מפגע בטיחות

'בית ספר מקיף ו
החרמון 13, אשדוד, רובע יא

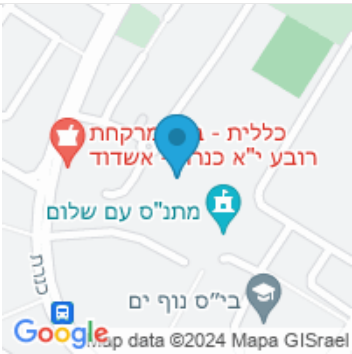
מיקום המפגע
חצר קדמית

תאר את המפגע
אבנים בולטות תוחמות ערוגה של עץ-סכנת התקלות

המלצה לטיפול
נדרש למגן או לפרק או לשתול עץ

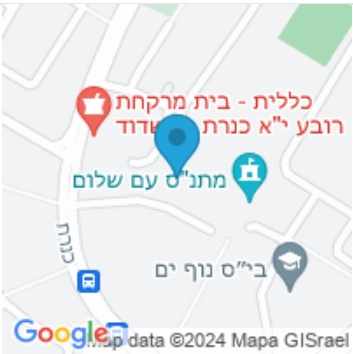
מיקום המפגע
קירות חיצוניים

תאר את המפגע
קירות מעל 50 ס"מ ללא מעקות

המלצה לטיפול
להתקין

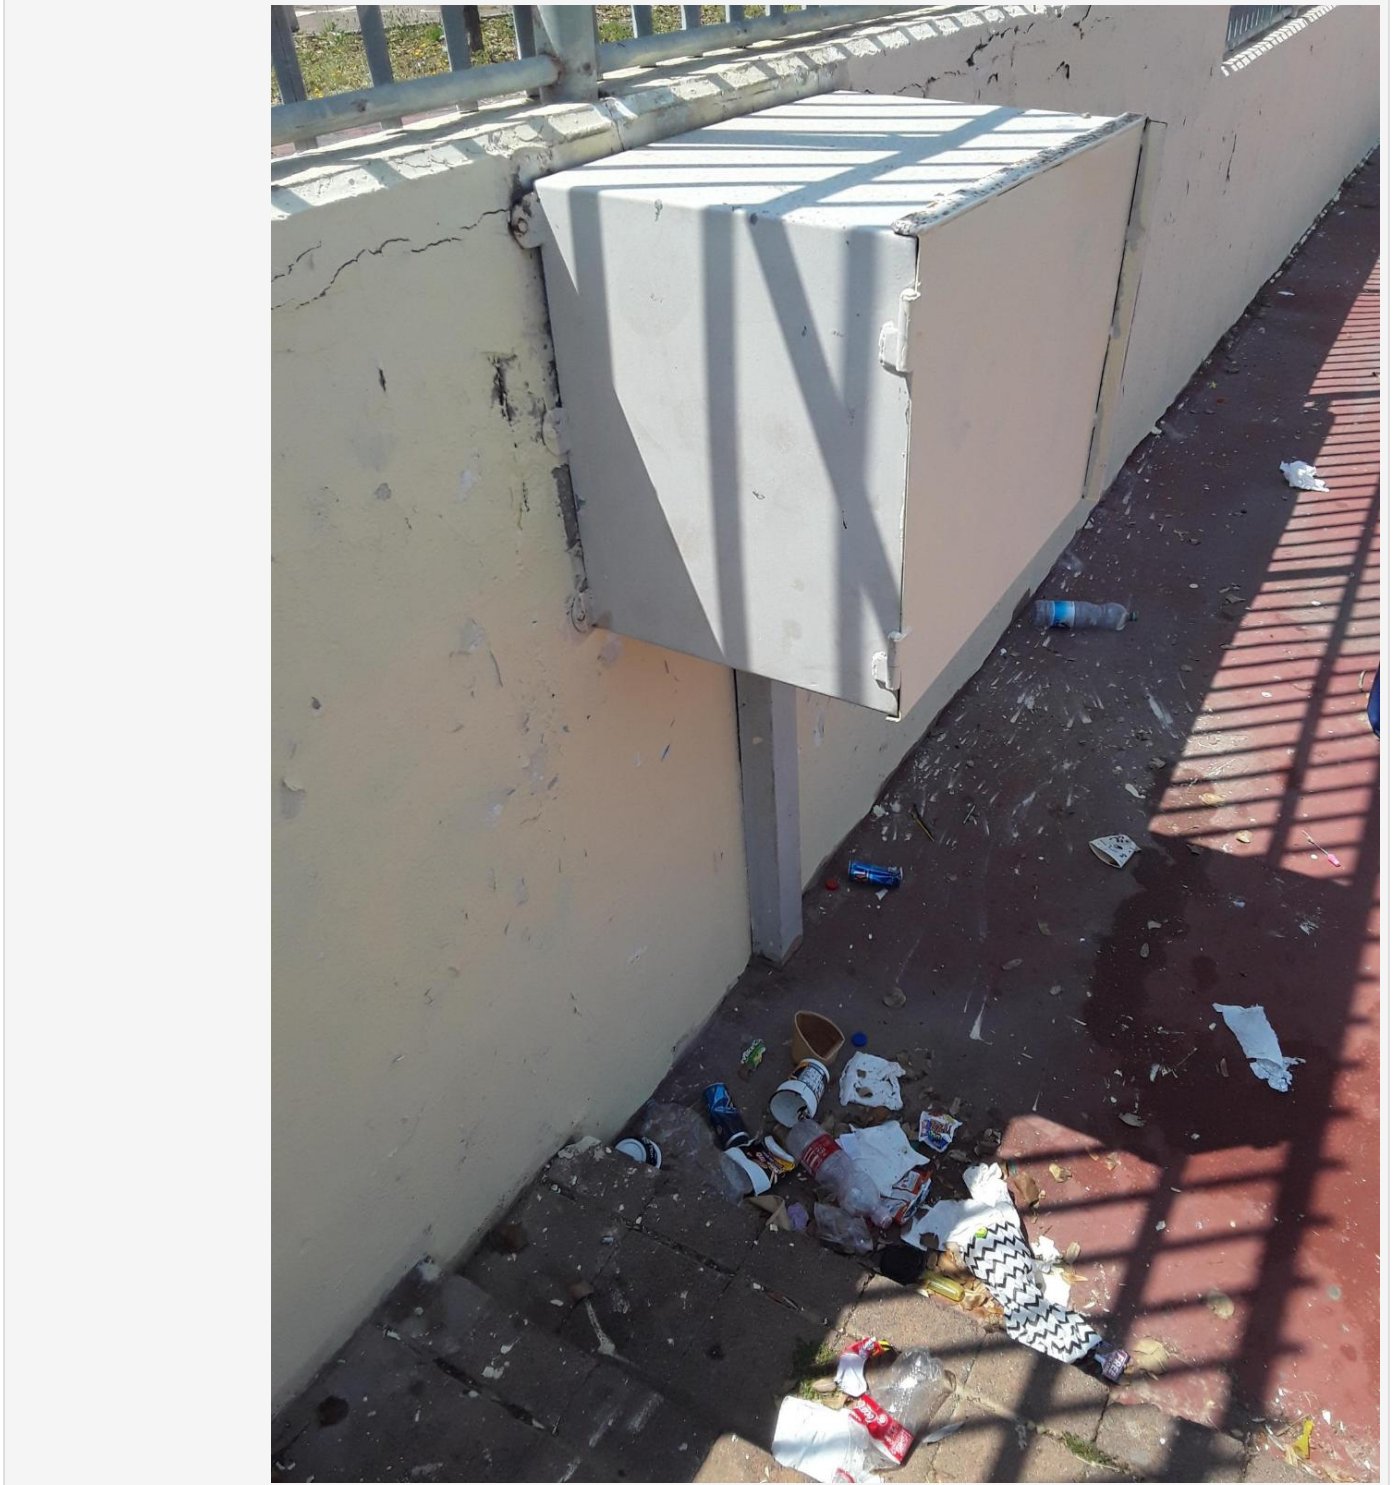
מיקום המפגע
ירידה לכוון מגרש הספורט

תאר את המפגע
ארון חשמל מול המדרגות-סכנת פגיעה

המלצה לטיפול
נדרש למגן או לתחום

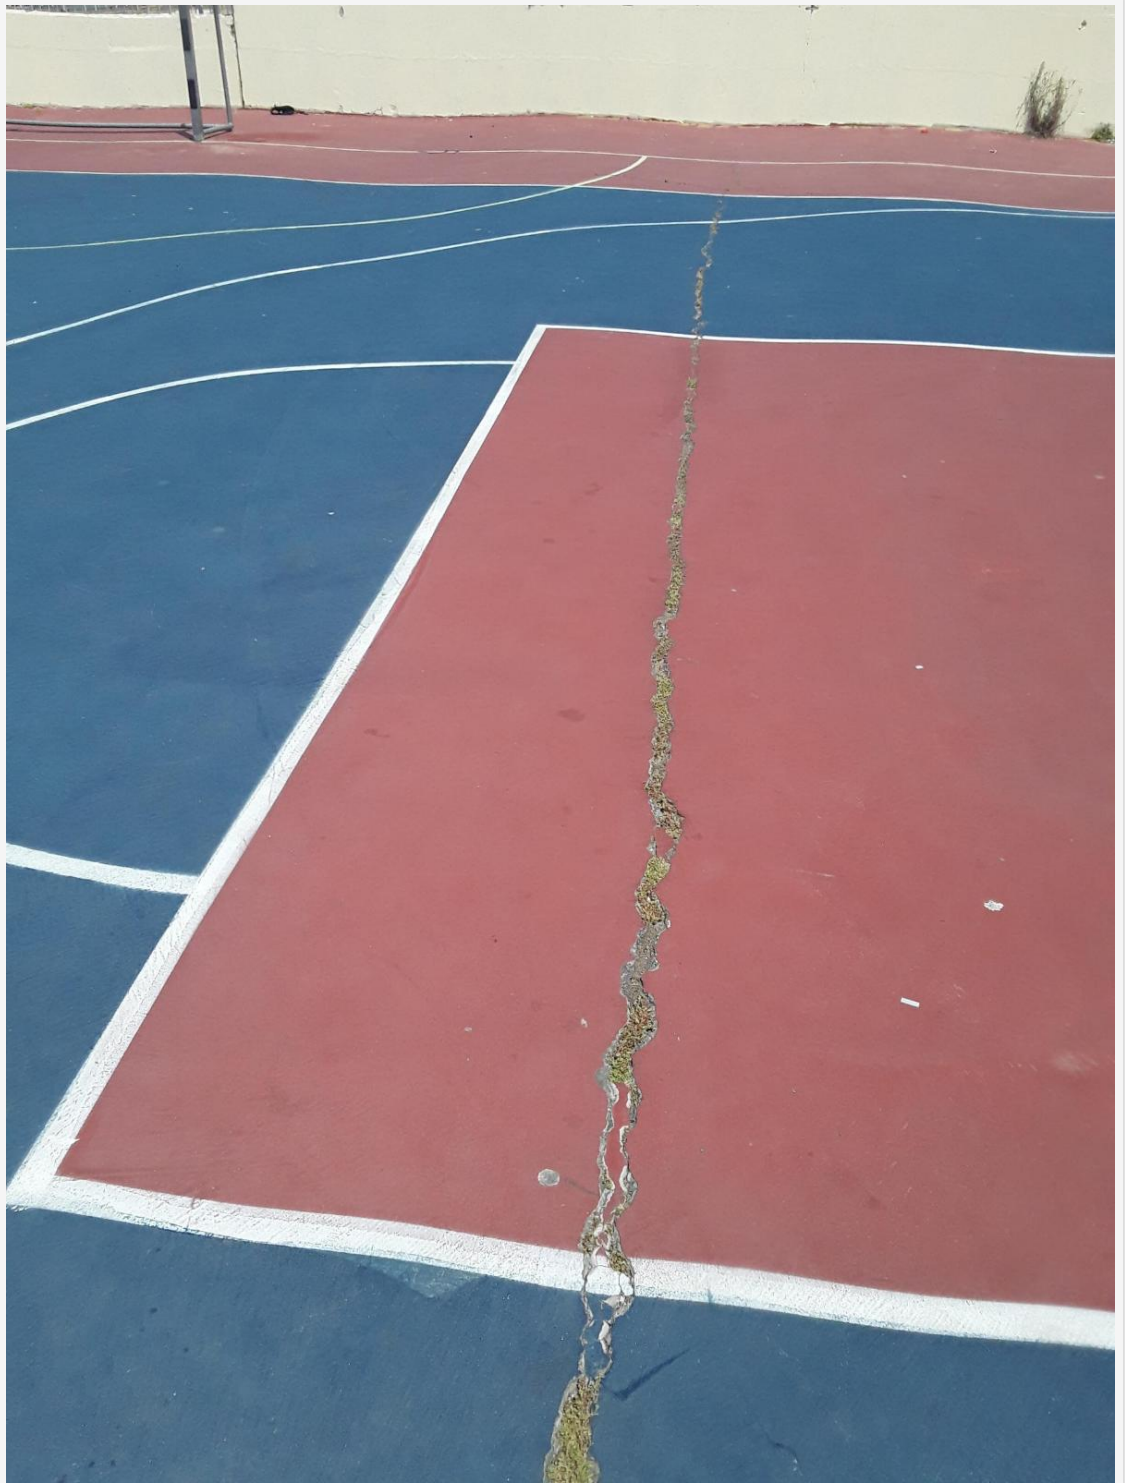
מיקום המפגע
מגרשי ספורט

תאר את המפגע
משטח המגרש מחורץ-סכנת מעידה

המלצה לטיפול
לתקן

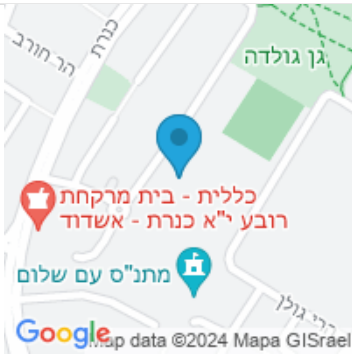
מיקום המפגע
מול מגרש הספורט

תאר את המפגע
תיחום עץ שבור

המלצה לטיפול
לתקן

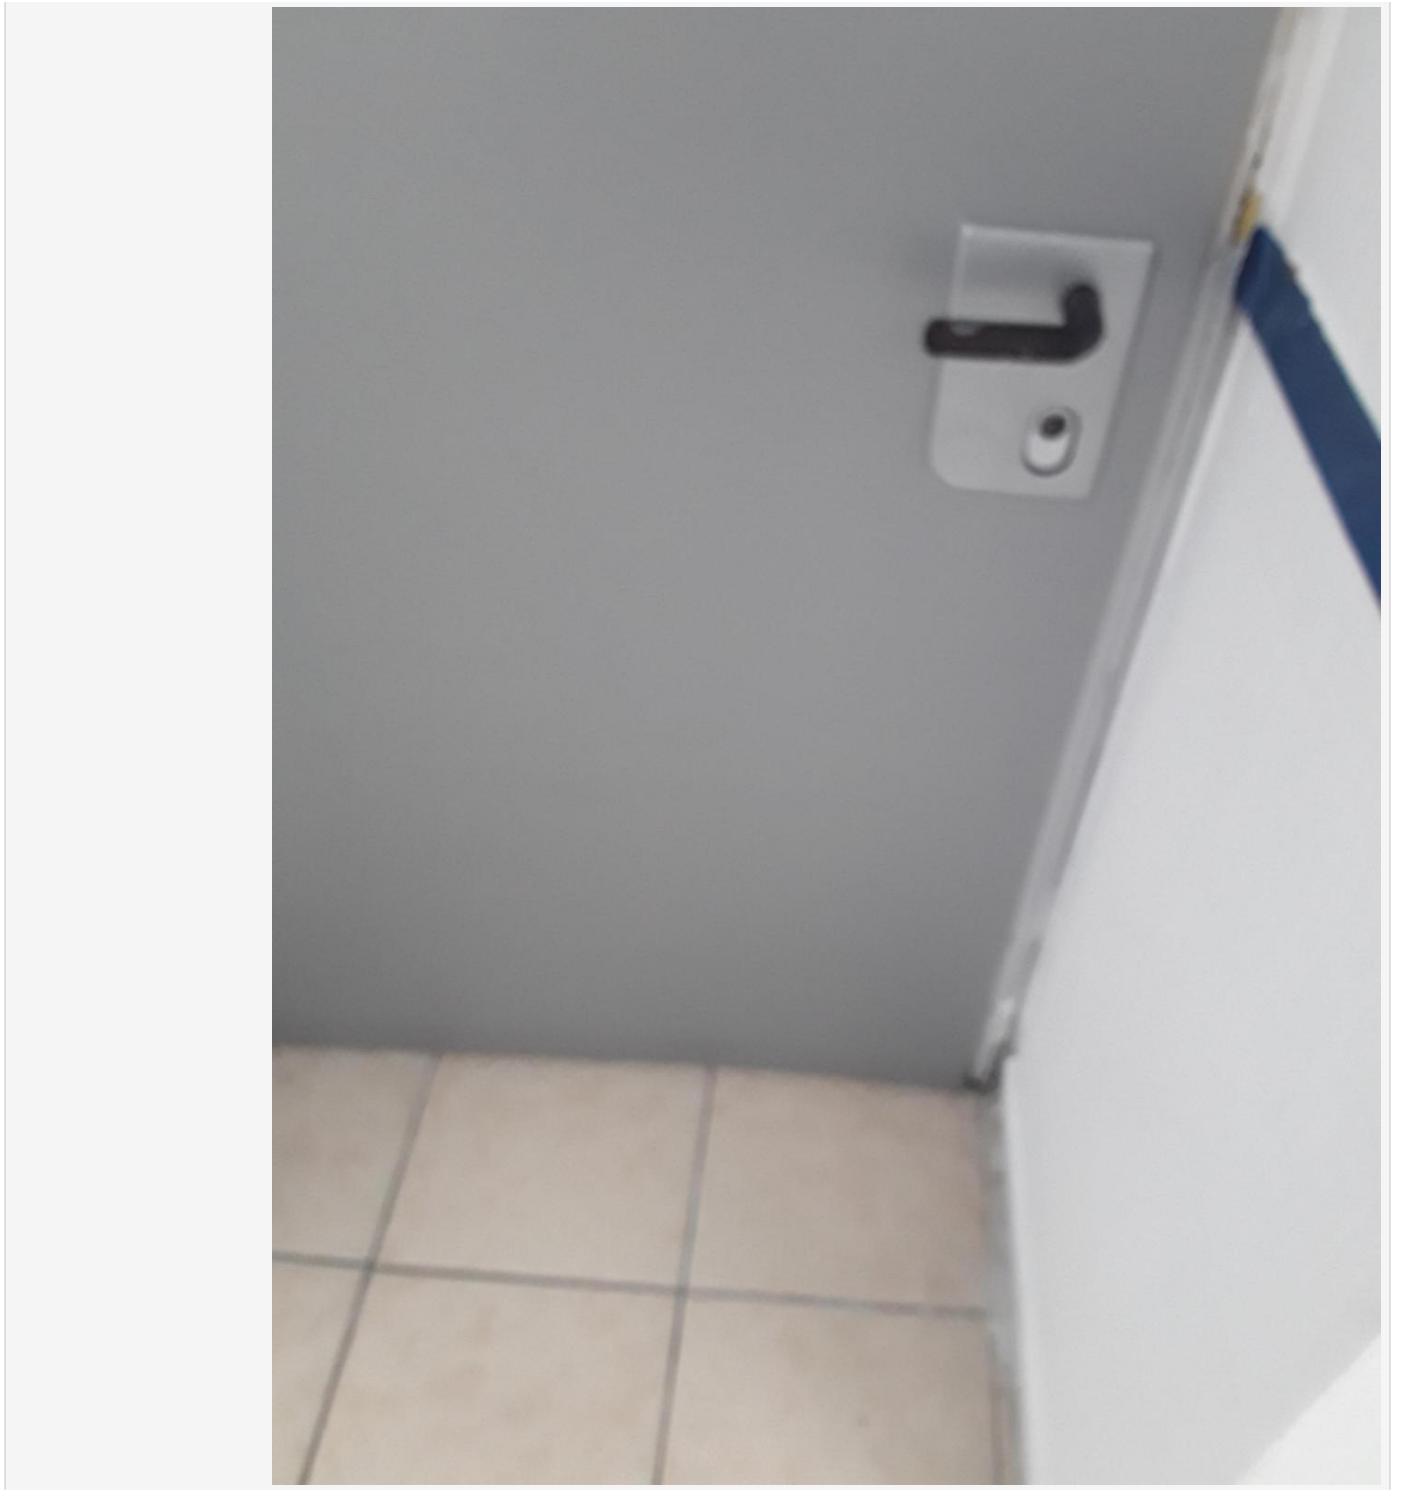
מיקום המפגע
כתה אמרסיבית

תאר את המפגע
חוסר במגן אצבעות ובגלגלת האטה בדלת

המלצה לטיפול
להתקין את האלמנטים החסרים

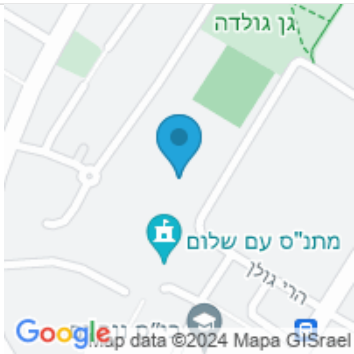
דלתות גורף

בחלק מהדלתות חסר גלגלת האטה

להשלים

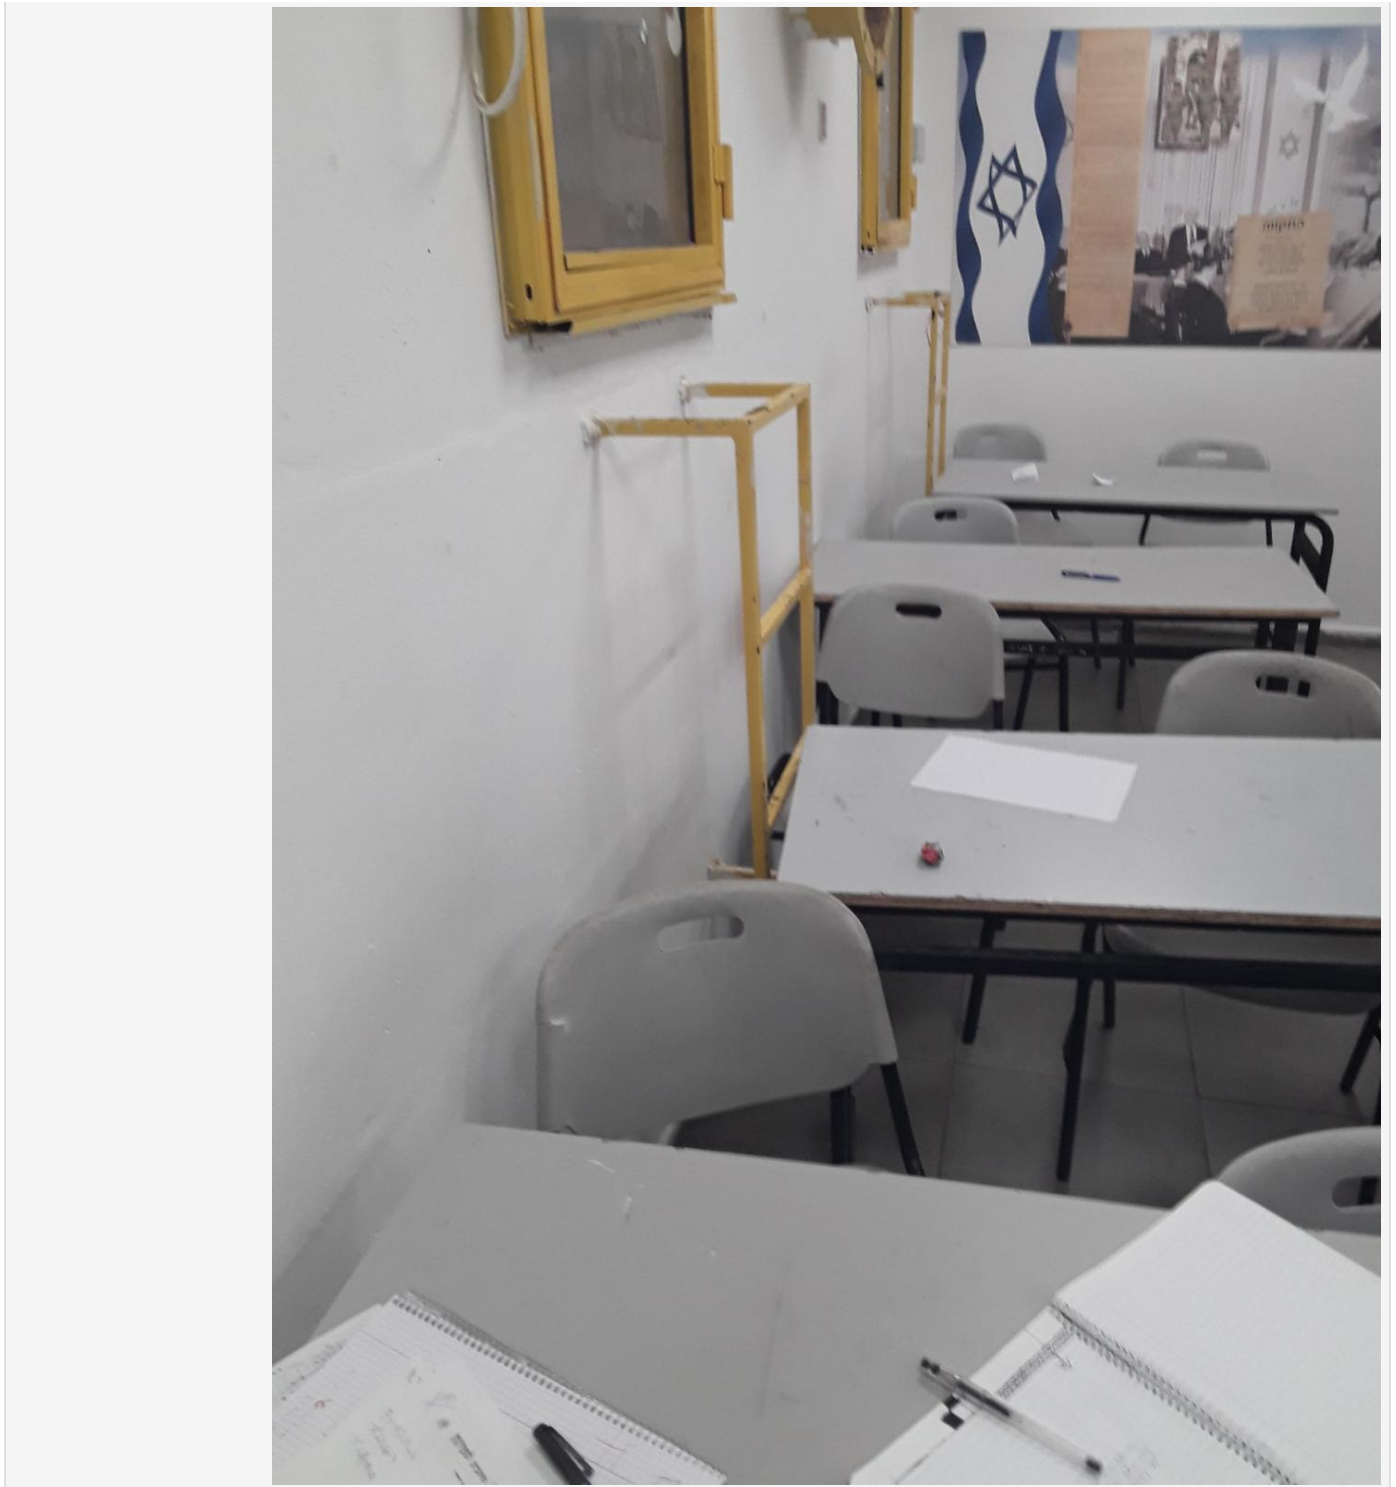
מיקום המפגע
מקלט כתו יא-גורף

תאר את המפגע
סולמות במקלט ללא מיגון למניעת טיפוס

המלצה לטיפול
נדרש למגן

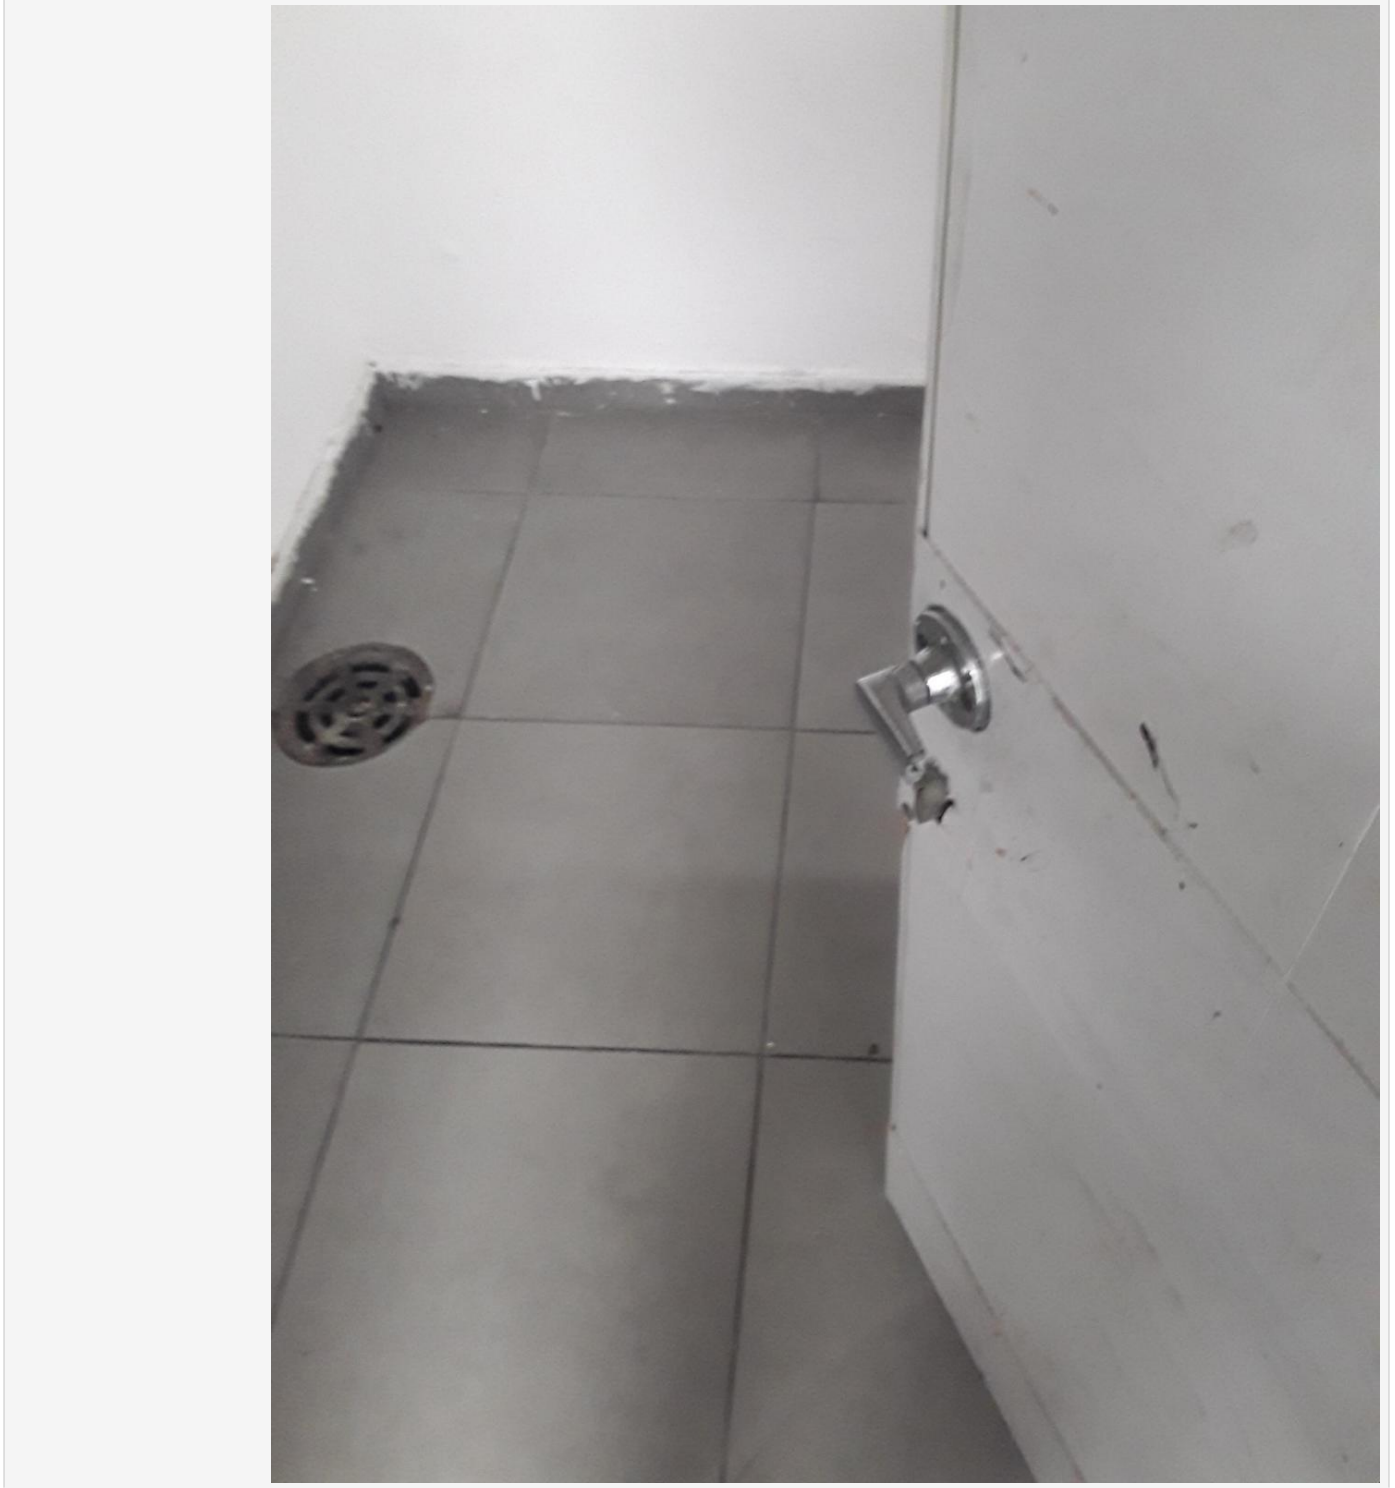
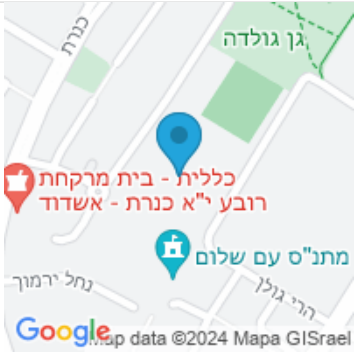
מיקום המפגע
מקלט כתות יא

תאר את המפגע
ידית שלמדלת המקלט שבור

המלצה לטיפול
להחליף

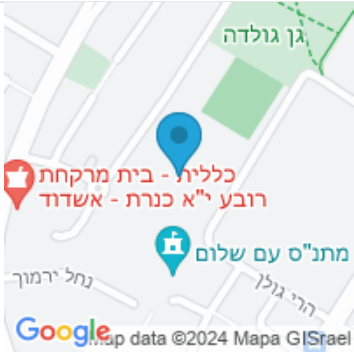
מיקום המפגע
ארונות כיבוי אש-גורף

תאר את המפגע
זרנוקים תוקף עד 2021

המלצה לטיפול
נדרש לרענן
